Verslag huishoudelijke elektrische installatie op laagspanning en zeer lage spanning

Referentie: **008-20261113-01**	Datum controle: **13/11/2026**
Keurder: **008**

Eigenaar:	**Frans Verhaegen**	EAN-code:	**541448820061952049**
Adres installatie:	**Geetsvondelstraat 36, 3120 - Tremelo**	Nummer teller(s):	**1SAG1105496446**
		Distributienetbeheerder installatie:	**Fluvius**
Datum uitvoering installatie:	☑ Vóór 01/10/1981 ☐ Tussen 01/10/1981 en 01/06/2020 ☐ Vanaf 01/06/2020		
Type:	☑ Wooneenheid ☐ Niet-huishoudelijk ☐ PV ☐ Batterij ☐ Laadpaal

☐ 6.4 (Gelijkvormigheidscontrole voor ingebruikname)
☐ 6.4 (Belangrijke wijziging/uitbreiding)
☐ 6.5 (Controlebezoek)
☐ 8.4.1 (Controlebezoek van een oude installatie voor de verzwaring van de aansluiting op het openbaar distributienet)
☑ 8.4.2 (Controlebezoek van een oude installatie bij verkoop)
☐ 8.4.3 (Vrij controlebezoek van een oude installatie)
☑ Afwijkende beschikkingen (Boek 1) toegepast
☐ Herkeuring op het verslag

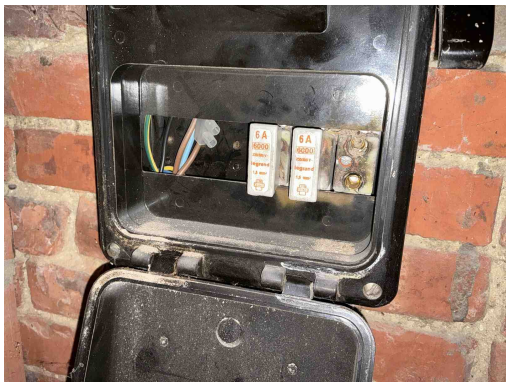
B17 - De voedingsspanning is niet op elk bord vermeld (Boek 1: 3.1.3.3).
Opmerking: Oa bord 1, bord 2, bord ketel

B29 - Het elektrisch verdeelbord in een huishoudelijke ruimte is niet voorzien van een deur (Boek1: 5.3.5.1).
Opmerking: Oa bord 1

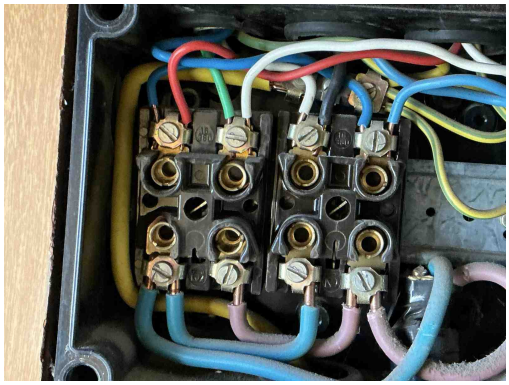
D24 - De differentieelstroombeschermingsinrichtingen die worden geplaatst in huishoudelijke installaties dienen tenminste van het type A te zijn (Boek 1: 5.3.5.3).
Opmerking: Oa bord 1

B04 - De aanduiding van de kringen, klemmen en/of schakelapparatuur ontbreekt, is onjuist of is onvolledig (Boek 1: 3.1.3.1/5.1.6.1).
Opmerking: Oa bord 1, bord 2

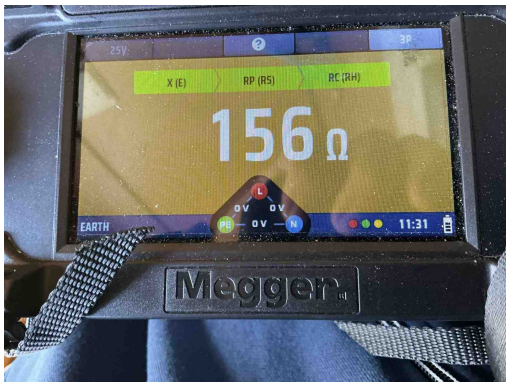
C18 - Het gebruik van een geïsoleerde geleider met de geel/groene kleurencombinatie als actieve geleider is niet toegestaan (Boek 1: 5.1.6.2).
Opmerking: Oa bord 2

B30 - De houder van de beveiliging in een huishoudelijke ruimte is niet voorzien van aangepaste kalibreerelementen (Boek1: 5.3.5.5).
Opmerking: Oa bord 2, bord ketel

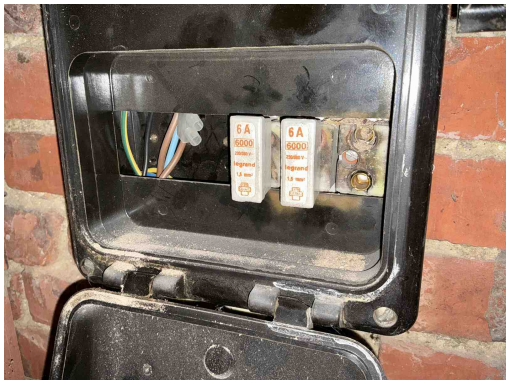
A05 - De waarde van de spreidingsweerstand van de aardverbinding is te hoog (Boek 1: 5.4.2).
Opmerking: Oa 156 Mohm

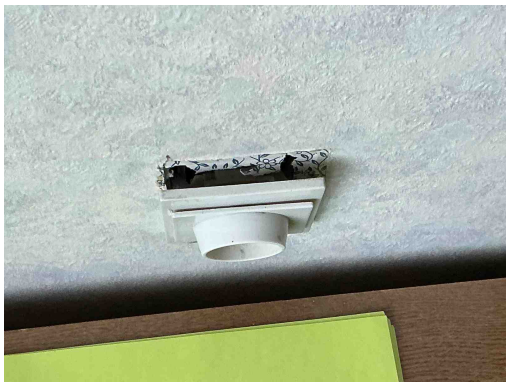
T10 - Bepaalde contactdozen en/of schakelaars zijn niet degelijk bevestigd (Boek 1: 1.4.1.3).
Opmerking: Oa keuken, slaapkamer 1,

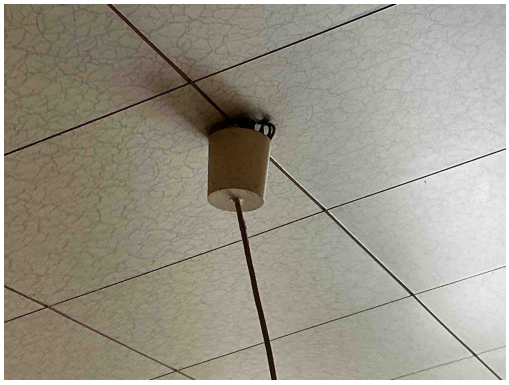
T10 - Bepaalde contactdozen en/of schakelaars zijn niet degelijk bevestigd (Boek 1: 1.4.1.3).
Opmerking: Oa keuken, slaapkamer 1,

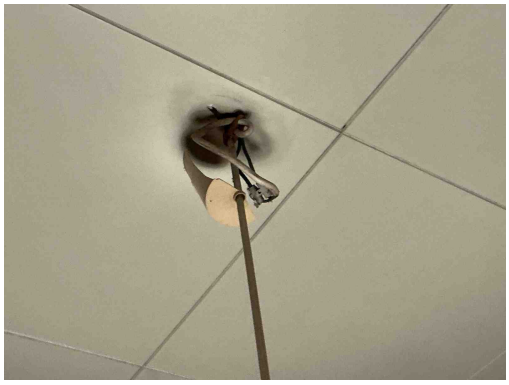
A16 - Er is geen continuïteit van de beschermingsgeleider van de contactdoos (Boek 1: 5.4.3.4).
Opmerking: Oa gang,

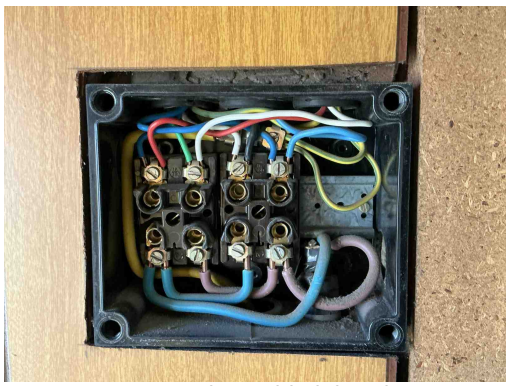
T23 - Het elektrisch materiaal is beschadigd. (Boek 1: 1.4.1.3).
Opmerking: Oa lamp slaapkamer 2,
